<p>www.AMUTC.fr    AMUTC@laposte.net</p>	<p><b>A</b>ssociation <b>M</b>ontreilloise des <b>U</b>sagers des <b>T</b>ransports <b>C</b>ollectifs BP2 93101 Montreuil cedex</p>	<p>Compte-rendu de la réunion à la Fabrique pour une présentation de l'esquisse architecturale du Site de Maintenance et Remisage (SMR) du tramway T1 <b>25 juin 2012, 18h00 à 20h00</b></p>
--	---	--

### Plan guide de juin 2011

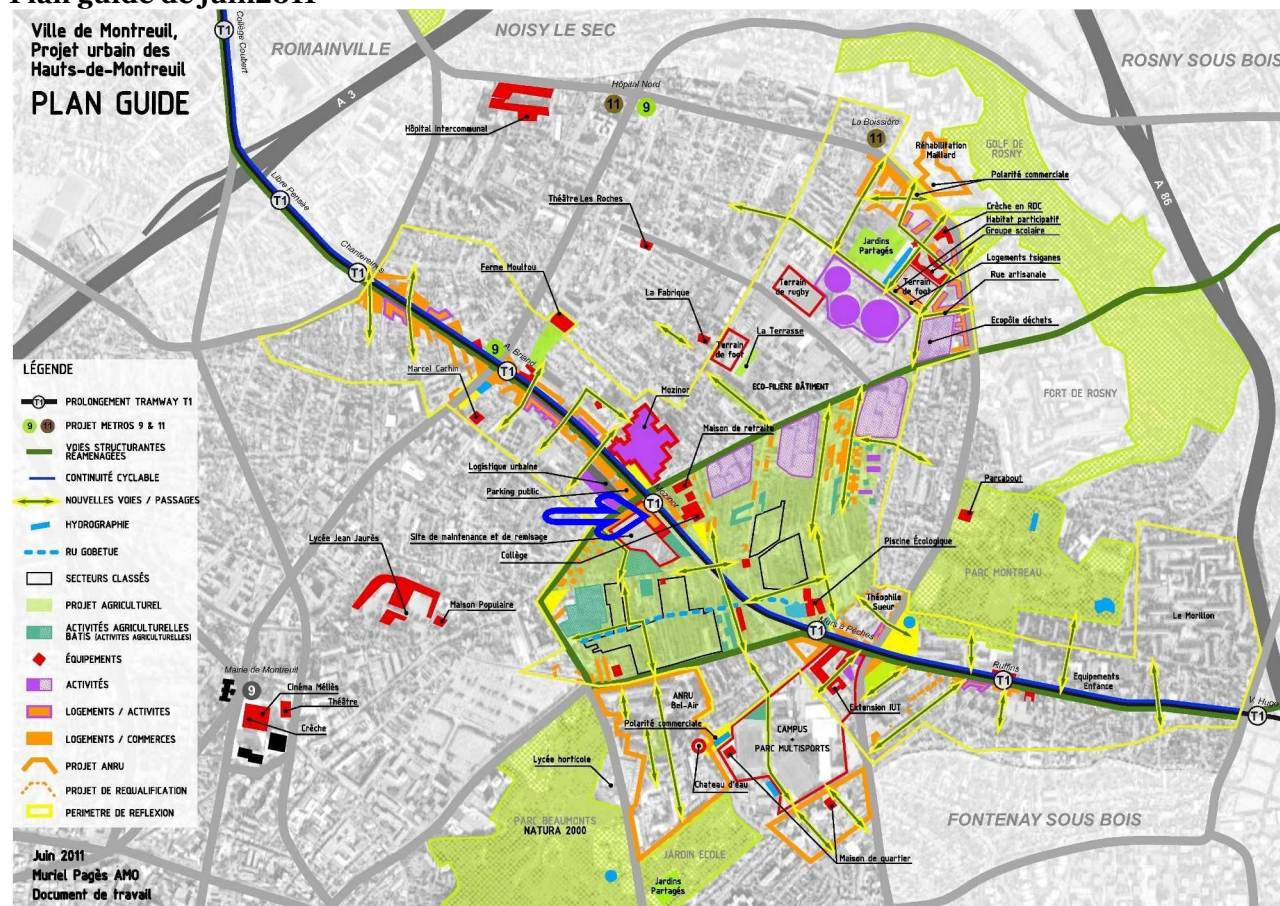
A noter qu'aucune décision ne semble prise pour l'utilisation de la bande de terrain de 12 m (indiquée par la flèche dans le plan guide qui suit) entre le tram et le SMR, qui était prévue initialement pour des constructions hautes dans le plan guide.
